改善箇所説明図

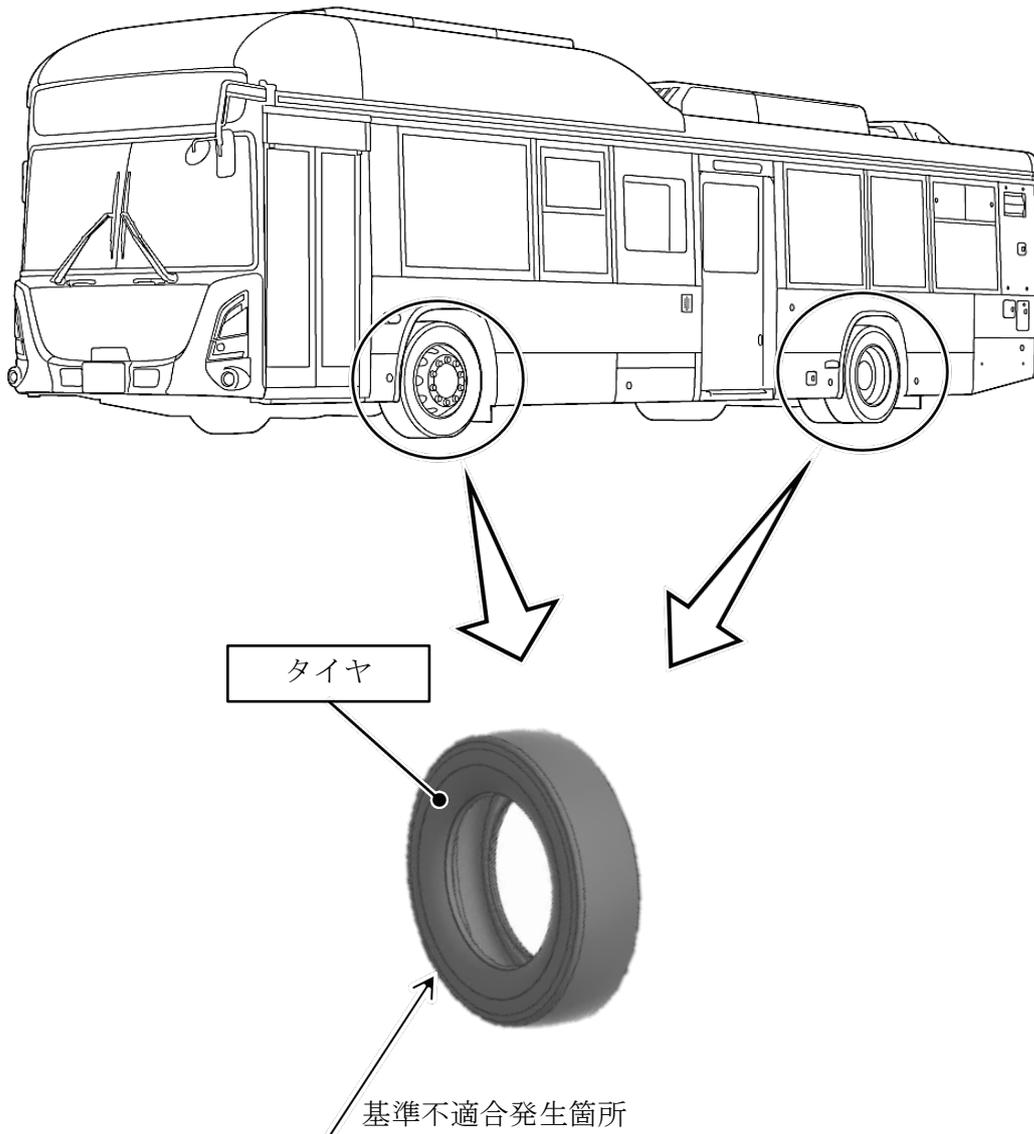
タイヤにおいて、車両製造工場での生産管理が不適切なため、誤品のタイヤが装着されている。そのため、保安基準に適合しない。

全車両、タイヤを点検し、誤品が装着されている場合は、正規品と交換する。

識別 : 運転者席左側ドア開口部のシリアルナンバープレート左上部に識別ペイント(桃色)を塗布する。
